ENTE DEL PARCO DEL CONERO
Via Peschiera n. 30
60020 SIROLO (AN)

DETERMINAZIONE DIRETTORIALE

N. 25N

Oggetto: nulla osta ex art. 13 L. 394/91, art. 26 L.R. 15/94 ed art. 3 del Regolamento del Parco e Valutazione di Incidenza ai sensi della Direttiva Habitat 43/92 CE. Progetto: demolizione e ricostruzione, con ampliamento in applicazione alla L.R. 22/09, di immobile sito in Via Monte Conero – **Ditta Heaulmè - “osservazioni e richiesta di riesame”**.

Fig. 2 e 3 individuazione del sito di intervento rispettivamente su foto aerea del 1955 e del 2019.

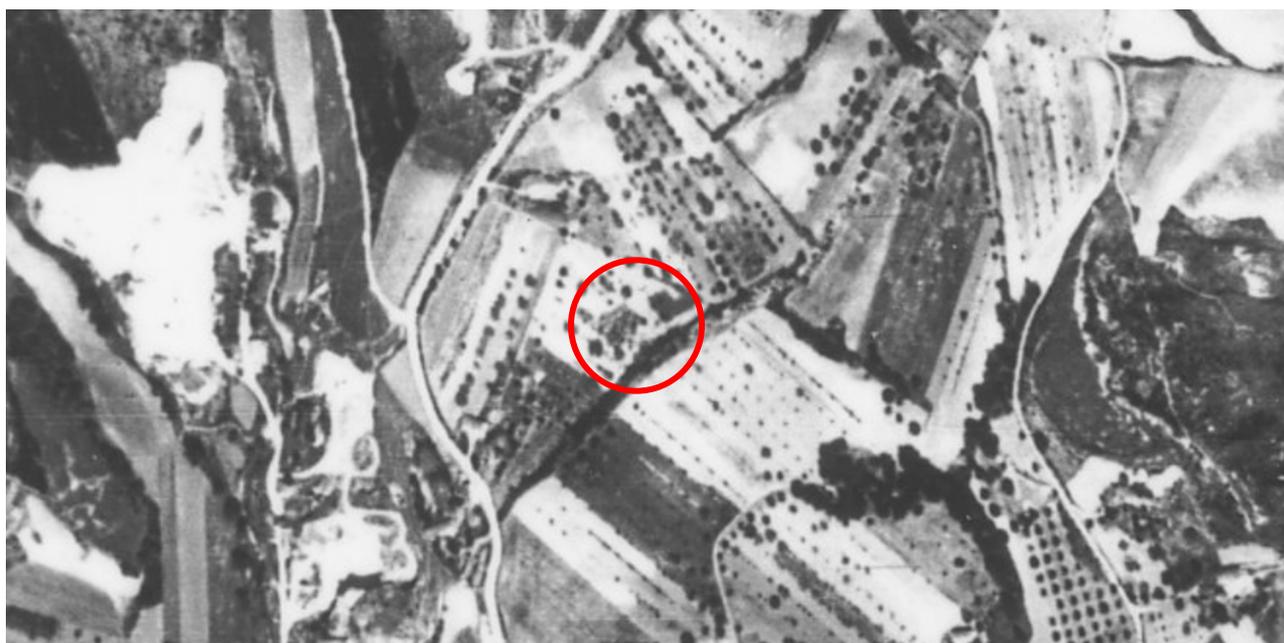
Si è argomentato rispetto al fatto che l'edificio in progetto si inserisce solo in parte all'interno della corte dell'edificio esistente, andando ad interessare il terreno agricolo e la formazione vegetale radicata sulla scarpata; in ogni caso la tipologia di uso del suolo non è rilevante rispetto alla verifica della conformità del progetto alla norma (art. 9 co 1 del q.P. Quaderno 02), che riporta il divieto di "sbancamenti e riporti che modificano i caratteri tipici del paesaggio con particolare riferimento all'eliminazione dei terrazzamenti". L'osservazione di fatto riconosce che il progetto comporta una modifica sostanziale dei caratteri tipici del paesaggio, con alterazione del terrazzamento, ed il fatto che questo non sia di origine naturale, ma si sia formato a seguito dell'interazione tra l'uomo ed il territorio, non lo rende meno meritevole di tutela. Il Piano del Parco, che ha introdotto tale vincolo di conservazione, si rifà infatti alla Convenzione Europea del Paesaggio, che considera il paesaggio come una "determinata parte di territorio, così come è percepita dalle popolazioni, il cui carattere deriva dall'azione di fattori naturali e/o umani e dalle loro interrelazioni", chiarendo definitivamente che il concetto di paesaggio non è legato né solo alla percezione visiva, né solo all'ambiente naturale, ma comprende tutte queste sfaccettature, comprese le trasformazioni che le popolazioni riversano sui loro territori. Si riporta sotto uno stralcio della foto aerea del 1955 dal quale si evince che la formazione vegetale sulla scarpata era già presente allora.

Fig. 4: stralcio Tav. q.C/V 03a “Carta dell’Uso del Suolo – scala 1/15.000” del Piano del Parco, rilievo 2005”. La formazione vegetale in questione, radicata nella scarpata, è inquadrata come “fasce boscate e boschetti di latifoglie autoctone”.

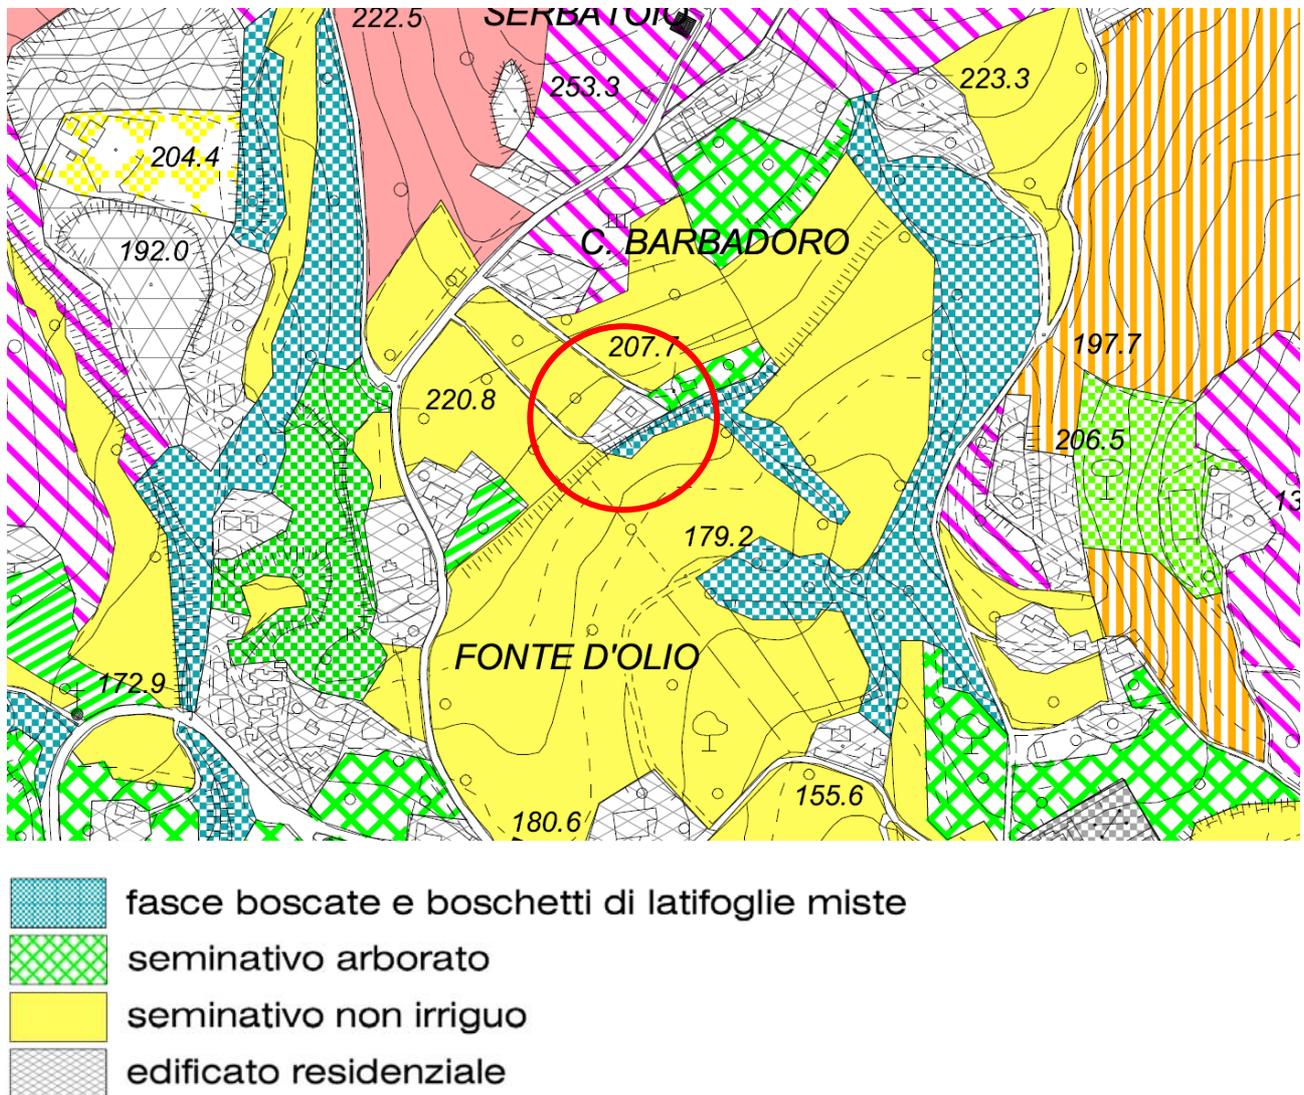
- Queste stesse cartografie che forniscono informazioni di tipo conoscitivo, non possono essere considerate “probatorie” ai fini che qui interessano, poiché possono contenere, come tutte le rappresentazioni della realtà, delle imprecisioni o anche degli errori, tant'è che negli ultimi anni è diventato sempre più importante stimare e rendere esplicita l'“accuratezza” del dato cartografico, soprattutto per quelle cartografie, come quelle dell'uso del suolo, della vegetazione e degli habitat, che vengono ottenute principalmente mediante fotointerpretazione a video e sopralluoghi sul posto, molto spesso effettuati a campione. Si riportano di seguito due stralci tratti da altrettante cartografie del Parco, che rappresentano in maniera visibilmente diversa la stessa porzione di

territorio, con individuazione del sito di intervento, oltre ad uno stralcio di foto aerea recente ad alta definizione. Nelle due cartografie, Carta della Vegetazione del Parco (Biondi et al. 2010, “Rilevamenti cartografici eseguiti negli anni: 2005-2006” e Tavola q.C/V 03a “Carta dell’Uso del Suolo – scala 1/15.000” del Piano del Parco, “rilievo 2005”), non sono diverse solamente le “categorie” utilizzate, ma anche la forma e la dimensione dei poligoni.

Fig. 5 stralcio della “Carta della Vegetazione – scala 1/10.000” Biondi et al. 2010, “Rilevamenti cartografici eseguiti negli anni: 2005-2006”.

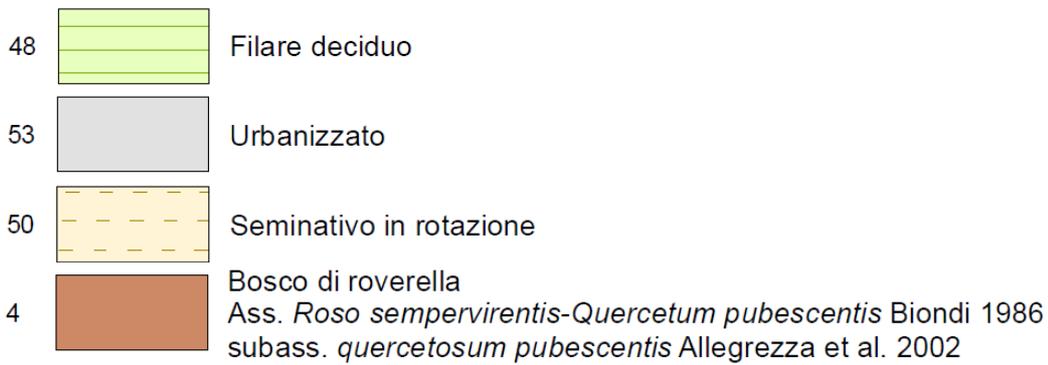
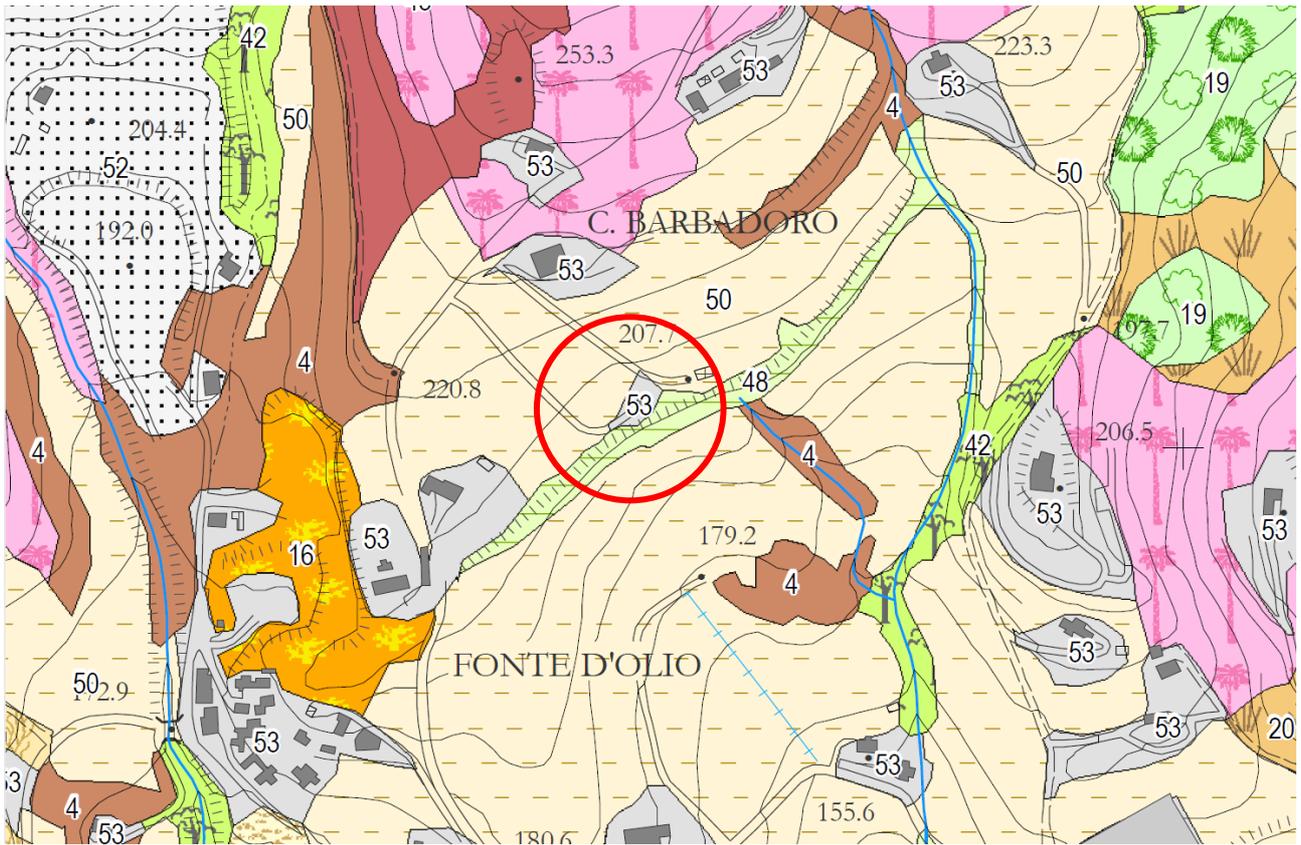
Nella realtà la formazione non ha nemmeno macroscopicamente l’aspetto di un filare di alberi, per la presenza, oltre agli esemplari di specie arboree (*Quercus pubescens*, *Quercus virgiliana*, *Ailanthus altissima*, *Quercus ilex* (plantule), *Ulmus minor*), anche di abbondanti esemplari di specie arbustive (*Rhamnus alaternus*, *Paliurus spina christi*, *Laurus nobilis*, *Viburnum tinus*, *Osiris alba*, *Asparagus acutifolius*, *Crataegus monogyna*), e di specie lianose (*Rubia peregrina*, *Edera helix*). Si presenta quindi come una formazione vegetale con una composizione ed una struttura complesse, come testimoniato dal rilievo fitosociologico effettuato e come è anche possibile riscontrare sia nelle foto riportate sotto che nella foto aerea in Fig.7.

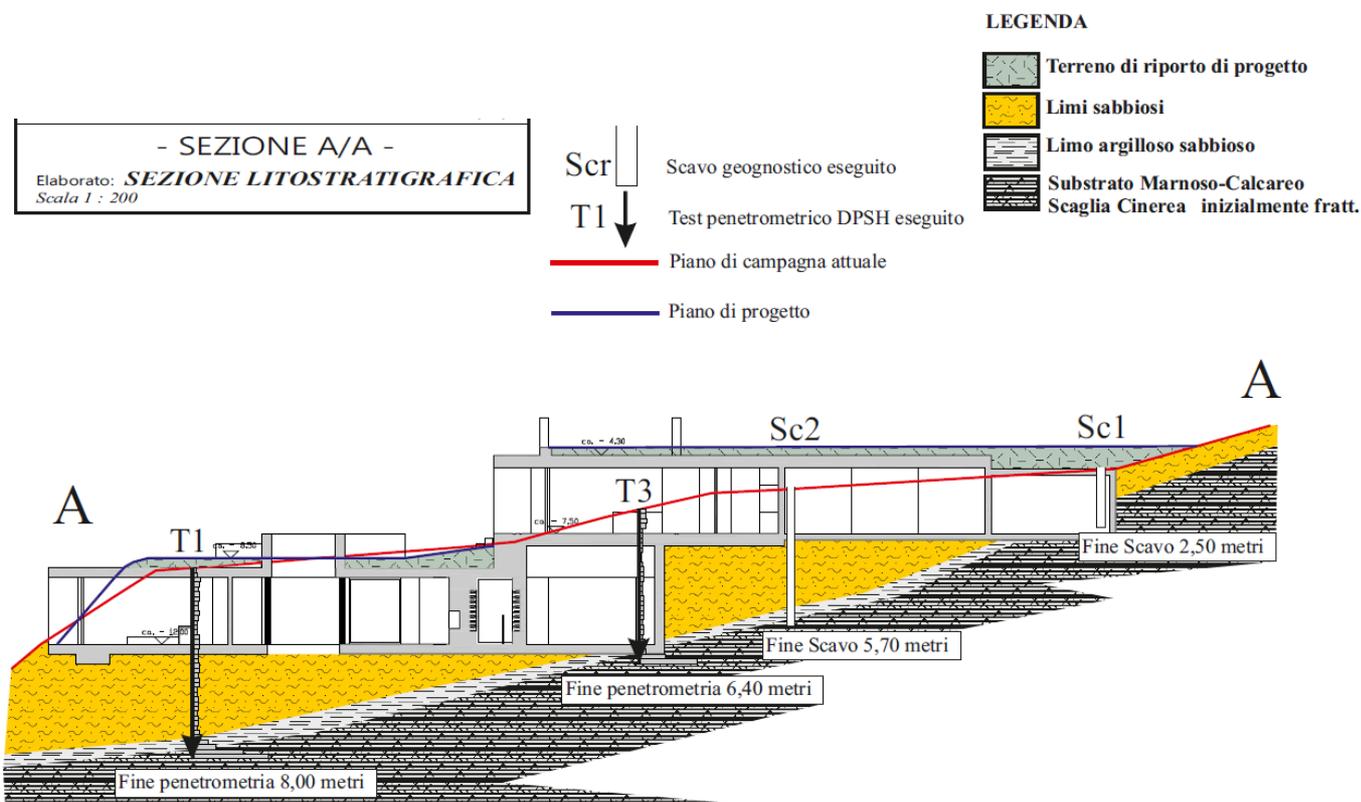
La realizzazione di un “tetto giardino” può essere considerata una mitigazione dell’impermeabilizzazione, ma non risolve le interferenze sulla circolazione idrica dovute alla realizzazione dell’intero edificio. Le dimensioni in pianta, e quindi l’impronta sul suolo del nuovo edificio, sono molto maggiori di quelle dell’edificio esistente, per via della distribuzione della volumetria su due livelli sfalsati, anziché su 3 livelli sovrapposti com’è attualmente; (vedi figure sotto riportate). L’edificio in progetto, inoltre, essendo seminterrato, e andando ad occupare, come descritto nel progetto stesso (vedi Fig. 9), l’intero strato di suolo agricolo, andrebbe a modificare la circolazione idrica del suolo subito a monte della scarpata con vegetazione habitat di interesse comunitario 91AA*, rischiando di ridurre o interrompere il “rifornimento idrico” che giunge alle piante radicate sulla scarpata dal terreno a monte della stessa.
